浜岡原子力発電所  
基準津波の策定のうち  
プレート間地震の津波評価について  
(コメント回答)

2022年3月28日

# プレート間地震の津波評価のコメント回答の概要

# プレート間地震の津波評価の全体像とコメント回答との関係

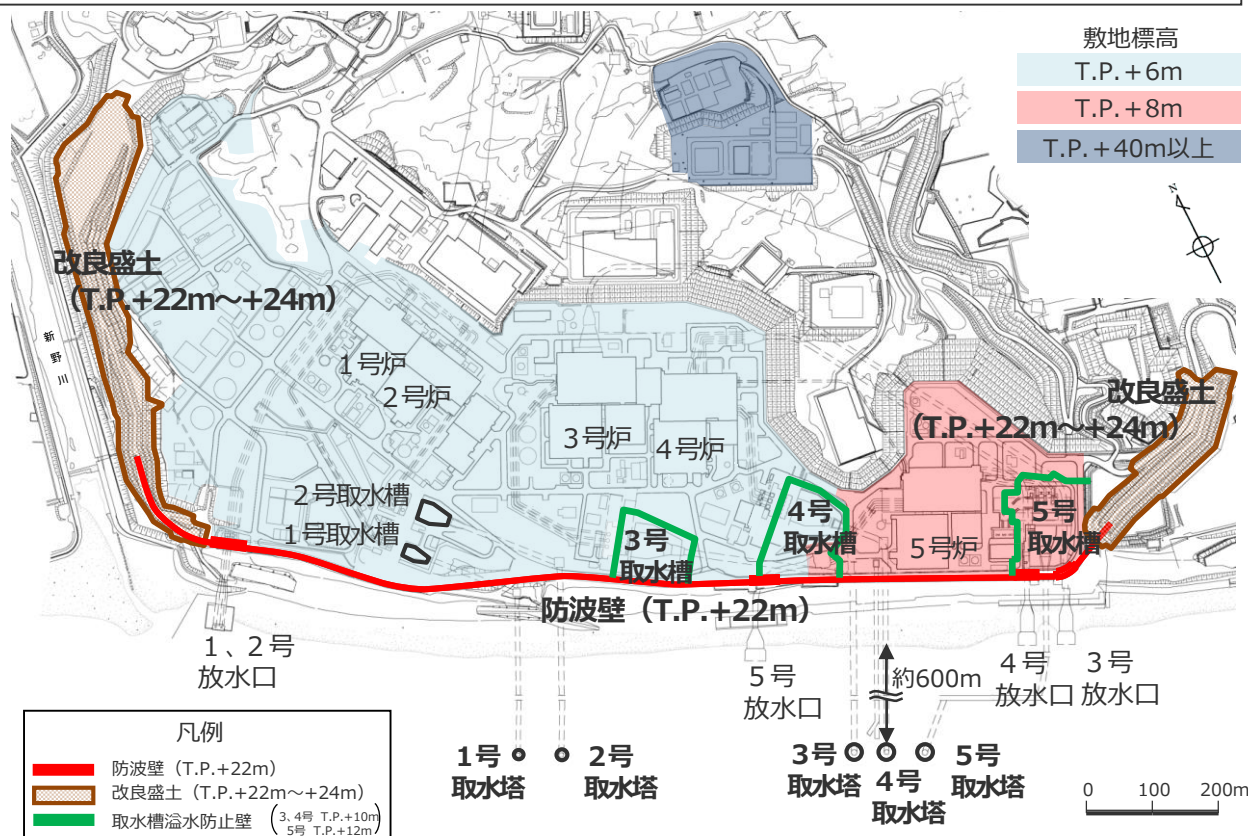
No.1コメント回答：  
超大すべり域の深さの設定とプレート境界に関する地震学的知見との関係

No.2コメント回答：  
日本海溝の手法を用いたモデルによる妥当性確認

No.3コメント回答：検討波源モデルのパラメータスタディの方法

No.4コメント回答：内閣府の最大クラスモデルとの比較分析

■ 検討波源モデルの超大すべり域の深さの設定とプレート境界に関する地震学的知見との関係について整理した。

■ 日本海溝の手法を用いたモデルによる妥当性確認は、検討波源モデルの設定の段階で行うこととし、日本海溝の手法を用いたモデルのすべり量分布および地殻変動量分布との比較により、モデル設定としての妥当性を確認した。

■ 概略パラメータスタディでは、破壊開始点の位置が影響しないよう、同時破壊の条件で実施することに変更して基準断層モデルを選定するとともに、敷地への影響が最も大きいケースの他、影響が同程度のケースも基準断層モデルとして選定して、詳細パラメータスタディを実施することとした。  
■ また、すべり量(37m)とライズタイム(60s)の組合せを、詳細パラメータスタディの中で考慮するとともに、ライズタイム60～120sの間のパラメータスタディを網羅的に実施した。

■ 設定した波源モデルと内閣府の最大クラスモデルのすべり量分布の違いを比較して示すとともに、両者の破壊開始点の条件を揃えて津波評価を実施し、すべり量分布の設定の違いが評価結果に与える影響について定量的な分析を行った。
